2018年12月11日
アドバンテック株式会社

ASMB-RF388-21A1Eライザーカード変更のお知らせ

ASMB-RF388-21A1Eライザーカード変更に関するお知らせとなります。

| Picture |  |  |

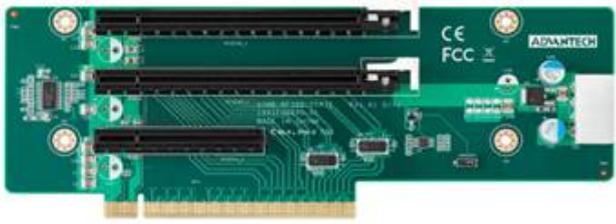
変更理由 : 形状修正した新ライザーカードの投入のため。

| Dimension | 20.5(L) x 7.35(W) cm | 16.1(L) x 7.35(W) cm |

| EPO No. | EOL P/N | Announcement Date | Last Buy Date | Last Shipment Date | Substitute Model |
|---------|------------------|-------------------|---------------|--------------------|------------------|
| TBD | ASMB-RF388-21A1E | 2018/12/10 | 2019/6/10 | 2019/9/10 | ASMB-RF388-21A2E |
